विषय: वीआईपी लाइन, सेक्टर 6, वार्ड 5, नगर परिषद नया हरसूद-छनेरा में 11केवी / 440वी वितरण ट्रांसफार्मर की गंभीर त्रुटियों के तत्काल सुधार हेतु विनम्र अनुरोध।

1. अमानक पैनल कनेक्शन रंगीन फोटो

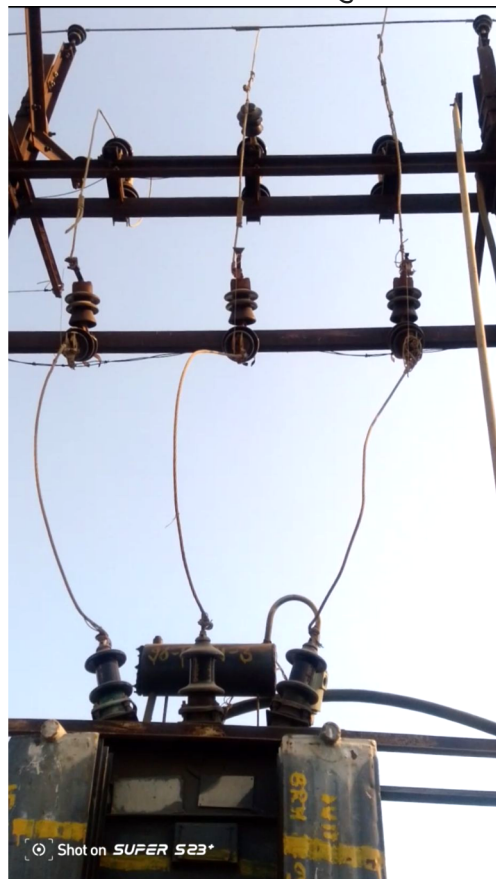
1. इनपुट 11 केवी पर ए.बी. स्विच से कोई कनेक्शन नहीं है, जो एक गंभीर सुरक्षा जोखिम है।
2. इनपुट 11 केवी से डी.ओ. फ्यूज टर्मिनल, ट्रांसफार्मर एच.टी. टर्मिनल पर कनेक्शन अमानक रूप से लगाए गए हैं, जो विद्युत सुरक्षा मानकों का उल्लंघन है।
3. ट्रांसफार्मर एल.टी. टर्मिनस से बस बार, फेज सेलेक्टर एवं कट आउट फ्यूज टर्मिनल्स पर अनुचित ढीले कनेक्शन हैं, जिससे स्पार्किंग और आग लगने का खतरा है।
4. ट्रांसफार्मर अर्थिंग में गंभीर त्रुटि है, जिससे दोष धारा के उचित प्रवाह में बाधा उत्पन्न हो सकती है और उपकरणों पर खतरनाक स्थितियाँ उत्पन्न हो सकती हैं, जिनमें बिजली के झटके, उपकरण क्षति और आग भी शामिल हैं।
5. वितरण पैनल में अमानक और त्रुटिपूर्ण विद्युत उपकरण, जैसे कि कट आउट, फेज सेलेक्टर और बस बार लगे हैं, जो सुरक्षा मानकों के विपरीत हैं।
6. घरेलू भार ट्रांसफार्मर आउटपुट के तीनों फेज में समान रूप से वितरित नहीं किया गया है, जिससे वोल्टेज में उतार-चढ़ाव और उपकरणों को क्षति का खतरा है।

1. उपरोक्त सभी त्रुटियों का तत्काल और स्थायी समाधान सुनिश्चित करावे।
2. विद्युत सुरक्षा मानकों के अनुसार सभी कनेक्शनों को ठीक करावे।
3. ट्रांसफार्मर अर्थिंग को तुरंत ठीक करावे।
4. वितरण पैनल में मानक उपकरणों को स्थापित करावे।
5. घरेलू भार को तीनों फेज में समान रूप से वितरित करावे।
